Broj: 8333/7 (27/18)
Podgorica, 11.10.2018. godine

**IZMJENU I DOPUNU
TENDERSKE DOKUMENTACIJE
ZA OTVORENI POSTUPAK JAVNE NABAVKE ZA NABAVKU ROBE:
KOLOSJEČNI PRIBOR
broj 8333/5 (27/18) od 17.09.2018.godine**

PODLOŽNE PLOČICE 49E1 160x124x5

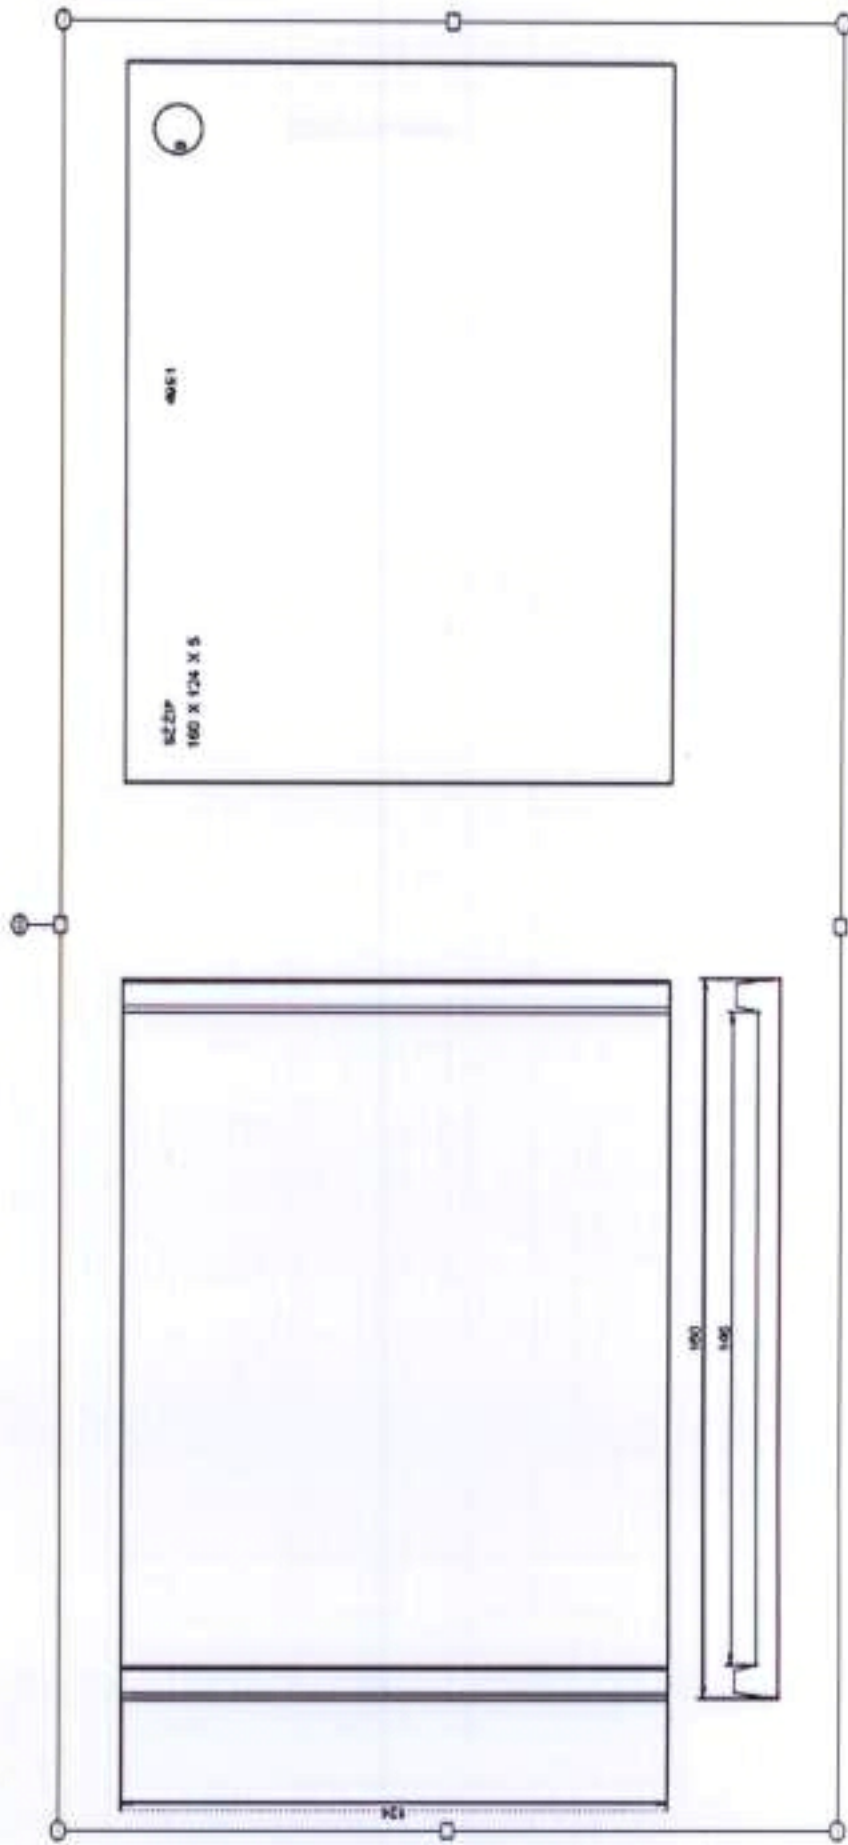
Slijede crteži za pozicije broj 3 i 4 specifikacije predmeta javne nabavke:

1. Oblik, dimenziona kontrola i masa elastične podloške Dž 70a

Tabela 1. Propisani oblik, mjere i masa elastičnih podloški Dž 70a

Nazivna mjera	d	D	h	b	s	R	Masa teorijska kg/1000kom
24	25	45	22	10	6	2	90,0

Provjerom oblika, mjera i mase dvostrukih elastičnih podloški ustanovljeno je da dobijene vrijednosti **odgovaraju vrijednostima propisanim standardima za veličinu 1. (Standard JŽS GI.326 i Objava UIC 864-3, Tabela 1).**
